PlanID-432,
PlanNavn-
Kulpeveien 40 -
Arkiv: detaljregulering felt
BAH1 og del av felt
BAH 2, PlanType-
35, GBNR-3/1902
Arkivsak: 20/18023 - 28
Dato: 11.01.2021

Saksframlegg

Planforslag til førstegangsbehandling - Sjøhagen brygge 2 - detaljregulering felt BAH1 og del av felt BAH 2

figur 2: oversikt over forholdet mellom områdeavgrensning og utnyttelse i områdeplan og i forslag. (Mer arkitektur)

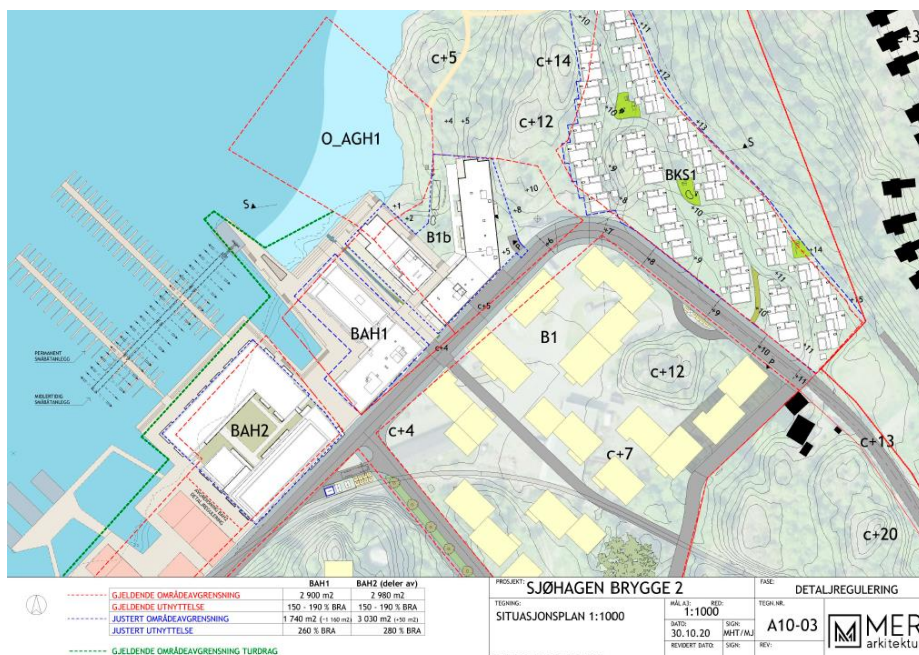
I områdeplanene er det angitt at det i BAH1 og BAH2 kan etableres en kombinasjon av bolig, forretning og tjenesteyting rundt et torg. Det er også gitt i bestemmelser at torget skal være orientert mot fjordrommet og at det må opparbeides på en måte som gjør at siktlinjen fra stasjonen mot fjorden ikke hindres. Det er gitt i områdeplanen at formålsgrenser og utnyttelse kan justeres i de etterfølgende detaljplanene, der hvor dette fremstår hensiktsmessig sett i lys av planens intensjon, jf. områdeplanen §§ 6.1 og 7.1.5. Planforslaget foreslår å justere både formålsgrenser og utnyttelse i begge delfelt.

Formålsgrensen BAH1 er foreslått justert slik at den følger kai i front og ligger i flukt med

fasadelivet til B1b. Deler av BAH1 ble innlemmet i detaljreguleringen for felt B1b ved detaljregulering av de første områdene i områdeplanen (BKS og B1b). Kombinerte formål i sjø er trukket inn som en del av torget, og regulert gangvei langs sjøen er da lagt rundt denne pollen. I bakkant av planområdet, mot øst, er formålsgrensene justert som tilpasning til regulert vei i første planområde.

For område BAH1 medfører justeringene at arealet som legges til grunn for beregning av utnyttelse er redusert med ca. 1000m², Dette forklarer dermed i stor grad økningen i utnyttelse fra maks 190%BRA til 260%BRA. Områdeplanen forutsettes at utnyttelse fastsettes til BYA i detaljplanen, og den er derfor angitt til 1350m²BYA.

Formålsgrense BAH2 er justert slik at den følger kai i front og ligger i flukt med fasadelivet til B1b og BAH1. Formålsgrensen til offentlig gangvei o_SGG1 er justert i forkant av feltet. Det er videre kun en del av BAH2 som reguleres i dette forslaget, men det legges inn et gatetun som danner overgang til neste delfelt av BAH2.

Innenfor den delen av BAH2 som reguleres nå økes formålet til bebyggelse med 50m² som følge av justeringene. Sammen med foreslått etasjetall opp til seks etasjer gir dette rom for opptil 280%BRA, mens det i områdeplanen er angitt maks 190%BRA. Noe av økningen kan forklares med oppdelingen innenfor feltet i formål til bolig og leke- og uteoppholdsareal, men utnyttelsen fremstår likevel som for høy. I reguleringsbestemmelsene er utnyttelsen angitt til 2250m²BYA.
